**AVIS RELATIF À LA PROTECTION
CONTRE LES EVENTUELS EFFETS NOCIFS ET NUISANCES
PROVOQUÉS PAR LES RAYONNEMENTS NON IONISANTS
GÉNÉRÉS PAR DES ANTENNES ÉMETTRICES STATIONNAIRES**

Commune : MONS - Exploitant : TELENET GROUP

Référence exploitant : HT1580L

Rapport n° 531 / 2024

Figure 1 : Vue en plan des lieux de séjour et des points de contrôle

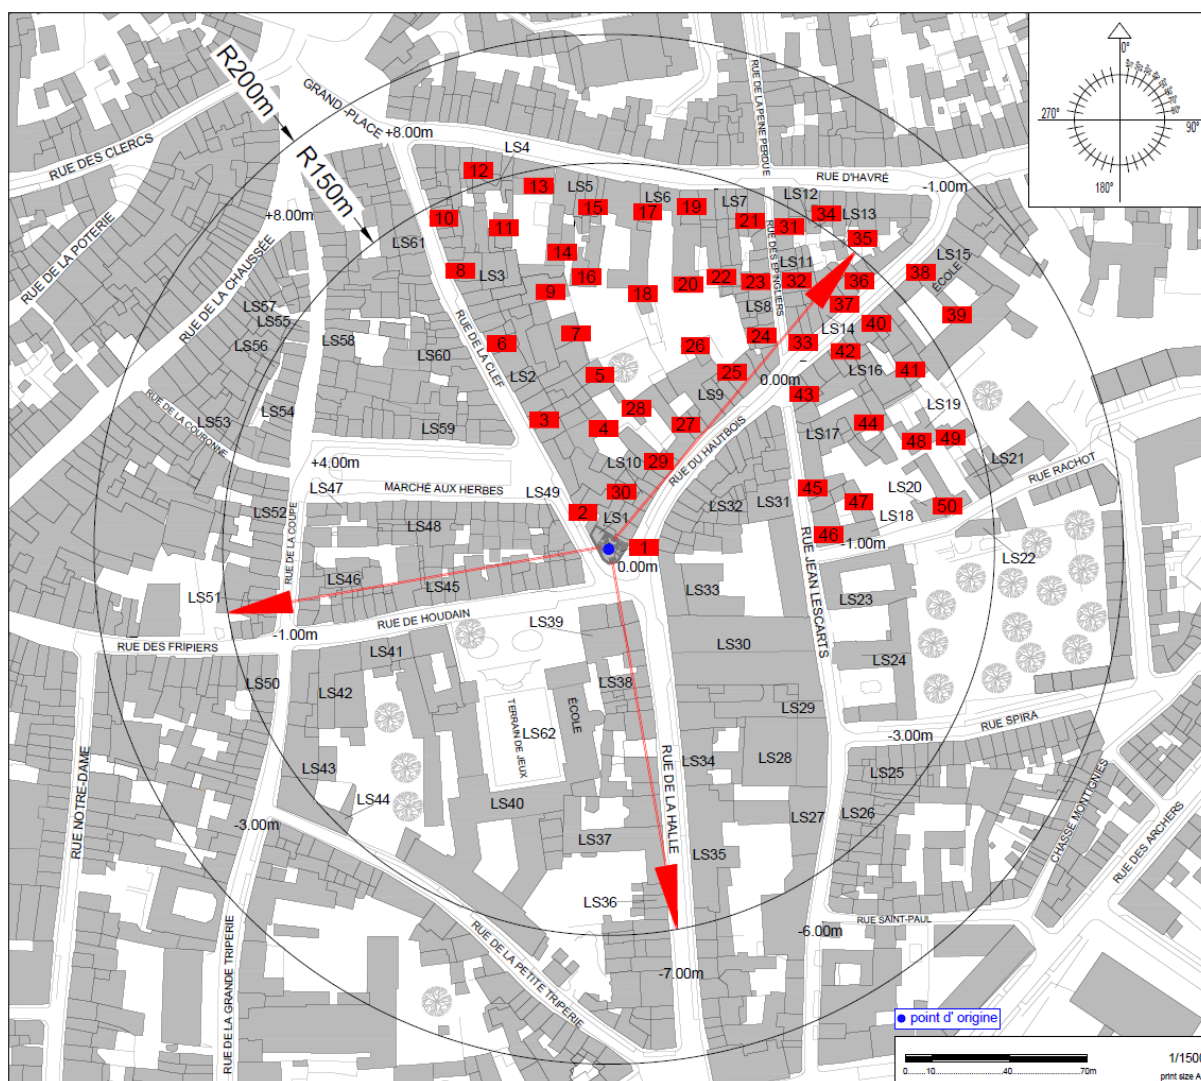
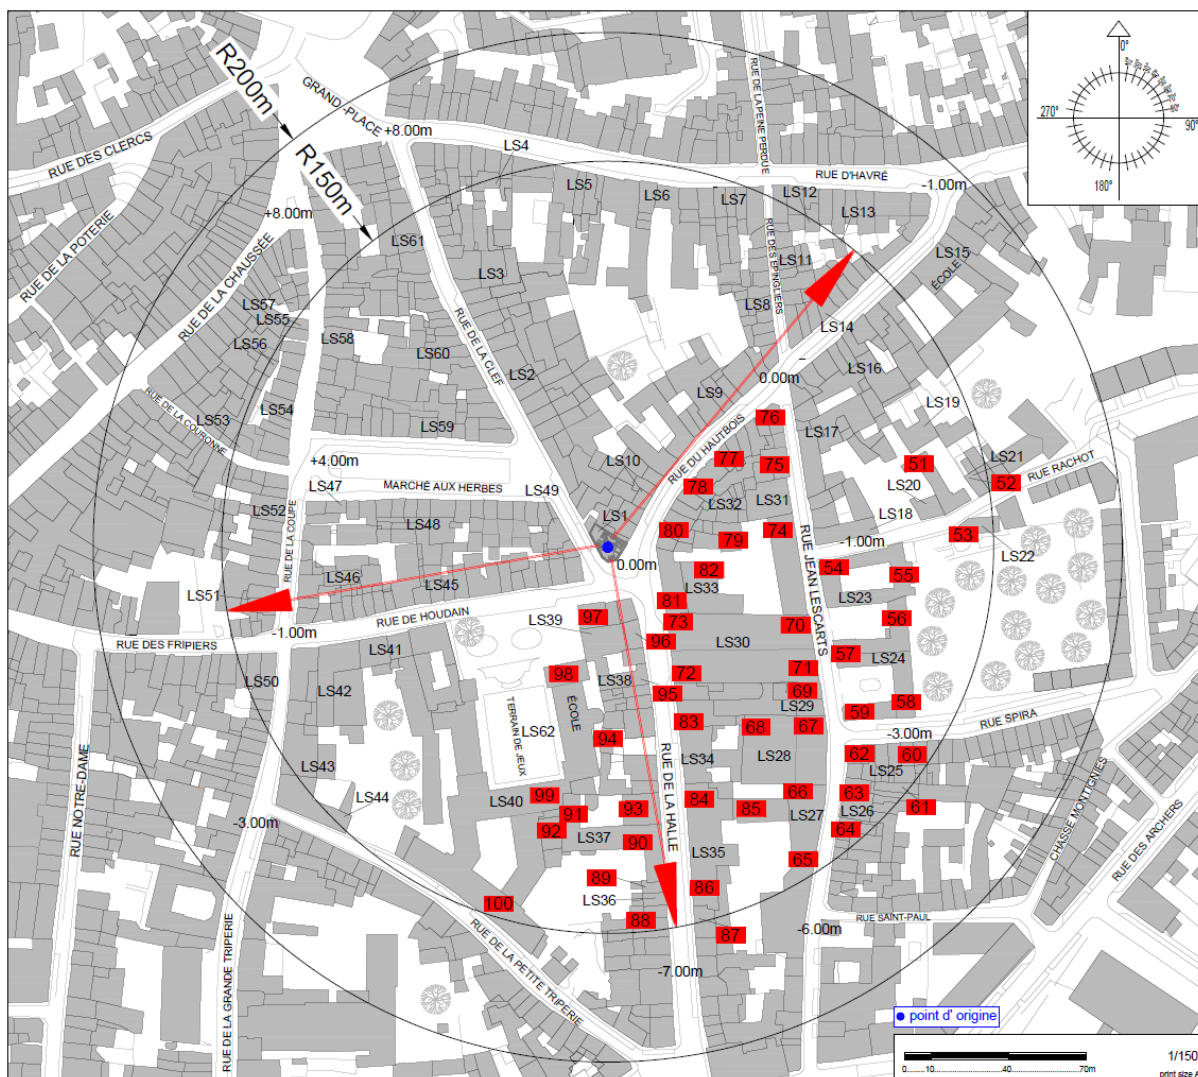
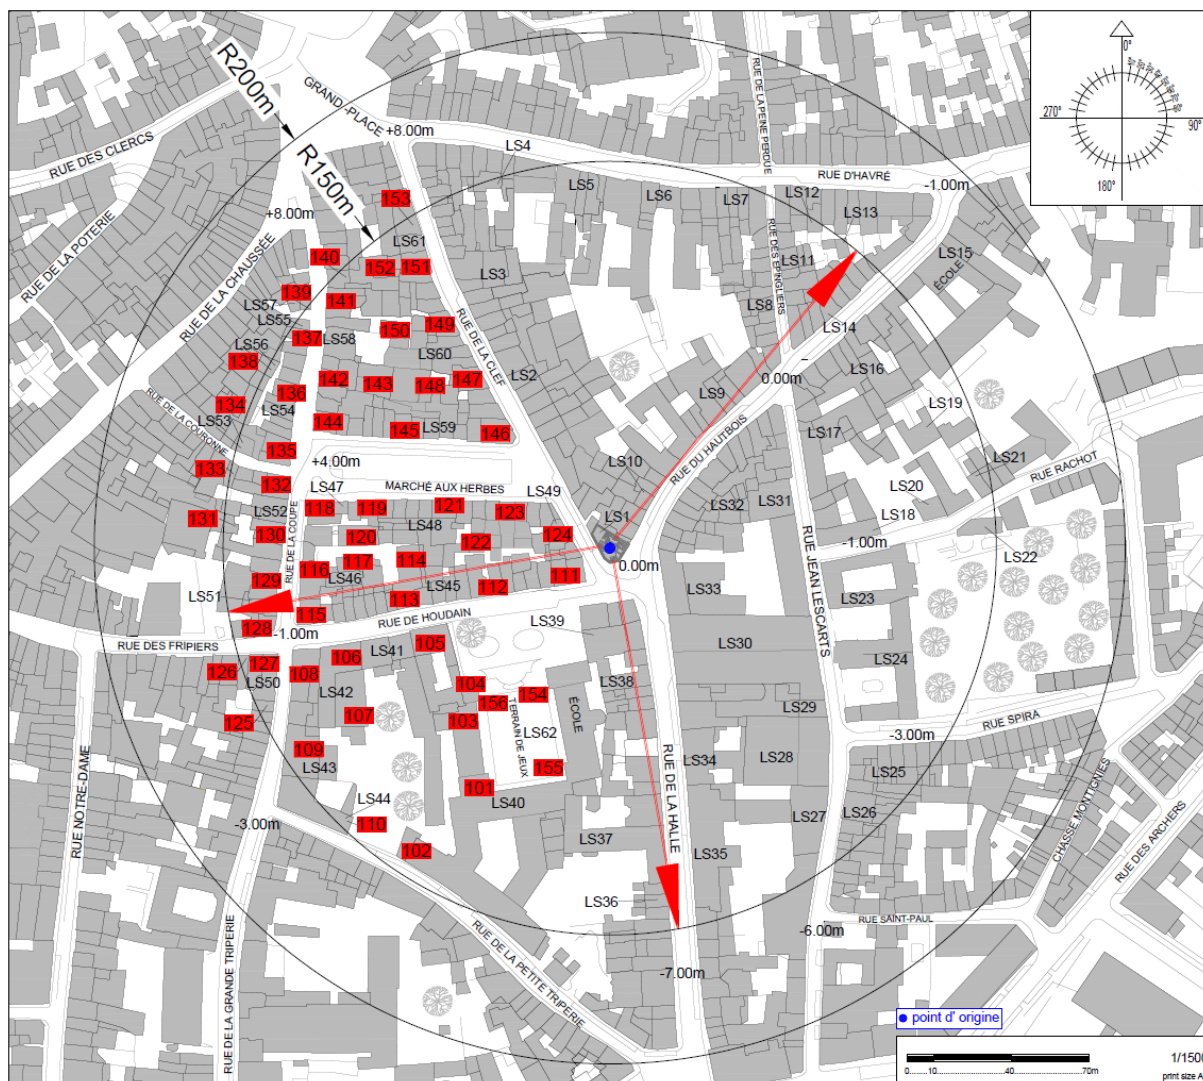
- le numéro du point de contrôle repris sur un des plans de la figure 1;
- le numéro du LS dans lequel se trouve le point de contrôle de la 1^{ère} colonne ;
- l'atténuation d'obstacle prise en compte pour le calcul de l'indice d'exposition dans le LS ;
- le résultat du calcul de l'indice d'exposition.

N° point de contrôle	LS	Atténuation (dB)	Indice d'exposition relatif à la limite par installation IE_i
77	LS32	3,0	0,919
123	LS48	3,0	0,874
78	LS32	3,0	0,873
29	LS10	3,0	0,873
98	LS40	3,0	0,842
124	LS49	3,0	0,785
112	LS45	3,0	0,747
121	LS48	3,0	0,731
72	LS30	3,0	0,631
25	LS9	3,0	0,619
76	LS31	3,0	0,615
81	LS33	3,0	0,553
122	LS48	3,0	0,550
113	LS45	3,0	0,546
105	LS41	3,0	0,532
27	LS9	3,0	0,492
104	LS40	3,0	0,479
82	LS33	3,0	0,452
79	LS32	3,0	0,436
95	LS38	3,0	0,430
75	LS31	3,0	0,420
120	LS48	3,0	0,416
30	LS10	3,0	0,412
24	LS8	3,0	0,410
73	LS30	3,0	0,397
43	LS17	3,0	0,391
119	LS48	3,0	0,389
80	LS32	3,0	0,374
117	LS47	3,0	0,370
28	LS9	3,0	0,369
114	LS45	3,0	0,352
33	LS11	3,0	0,346
45	LS17	3,0	0,346
156	LS62	0,0	0,335
155	LS62	0,0	0,327

En ce qui concerne les antennes de l'installation mentionnées dans le tableau 1, la distance maximale à laquelle la limite pourrait être atteinte, à l'extérieur, est égale à 95,1 m. S'il n'y a pas de LS à une distance inférieure, les antennes respectent forcément la limite d'immission.

Dans le cas des LS situés à l'intérieur des bâtiments, une atténuation d'obstacle est prise en compte et il en résulte que la distance maximale à laquelle la limite pourrait être atteinte se réduit à 67,3 m.

Les résultats de l'évaluation décrite au paragraphe 4 indiquent que les antennes émettrices stationnaires de l'installation faisant l'objet du présent avis ne produisent pas, dans un lieu de séjour, un rayonnement électromagnétique maximum supérieur aux limites fixées à l'article 4 du décret.

Figure 2 : Vue en plan des installations d'antennes dans un rayon de 300 mètres autour de l'installation faisant l'objet de la demande d'avis

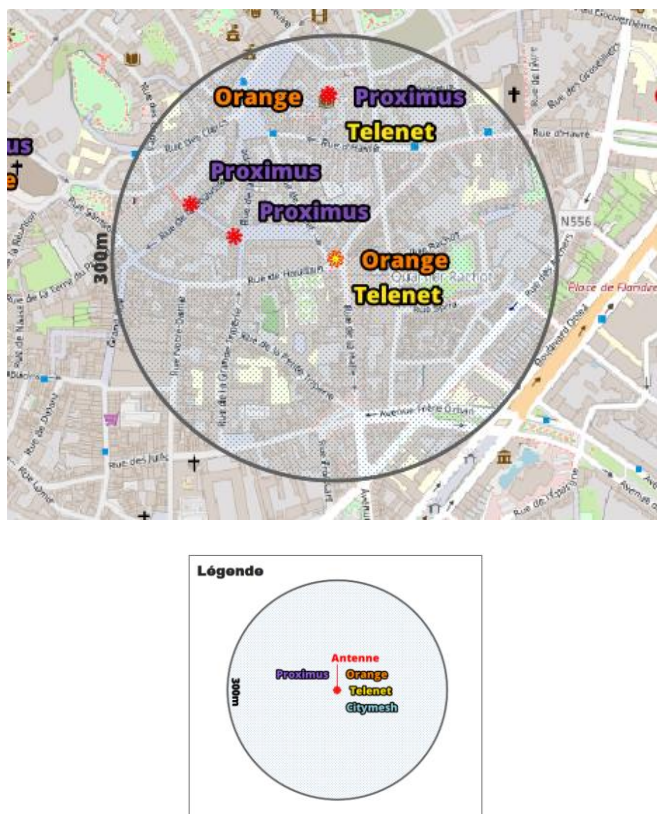
Le plan en projection verticale de la figure 2 indique la localisation des installations d'antennes émettrices stationnaires visées par le décret et situées dans un rayon de 300 mètres autour de l'installation référencée dans le paragraphe 2 et localisée au centre du cercle. Les données de localisation de ces antennes et les avis correspondant sont accessibles via le cadastre en ligne des antennes émettrices stationnaires⁶. Les installations prises en compte dans l'évaluation du respect de la limite cumulative sont les installations d'antennes émettrices déclarées en service par l'exploitant à la date du présent avis, à l'exception de l'installation référencée dans le paragraphe 2 et éventuellement d'autres installations ayant fait l'objet d'une demande d'avis à la même date et qui sont situées à l'intérieur de la zone de 300 mètres de rayon.

- il y a au plus 4 installations d'antennes émettrices stationnaires présentes dans la zone d'évaluation de 300 mètres de rayon représentée dans la figure 2, y inclus l'installation référencée dans le paragraphe 2 : la limite cumulative définie à l'article 4, §2 du décret est nécessairement respectée dans les lieux de séjour à l'intérieur de la zone d'évaluation de 300 mètres de rayon ;

- c) dans tous les autres cas, il a été vérifié que la limite cumulative définie à l'article 4, §2 du décret n'est pas dépassée dans les lieux de séjour sur base du nombre d'installations localisées dans la zone d'évaluation de 300 mètres de rayon représentée dans la figure 2, de leur localisation ainsi que des données inscrites dans la figure 1 et au paragraphe 4 du présent avis et dans les avis attestant le respect de la limite par installation ou de la limite abrogée de 3 V/m relatifs aux autres installations reprises dans la figure 2.

Compte tenu des considérations ci-dessus, il apparaît que l'intensité du rayonnement électromagnétique généré, dans les lieux de séjour situés dans un rayon de 300 mètres autour de l'installation référencée dans le paragraphe 2, par l'ensemble des antennes émettrices stationnaires de l'ensemble des exploitants du même site d'antennes émettrices stationnaires respecte la limite fixée à l'article 4, § 2 du décret.
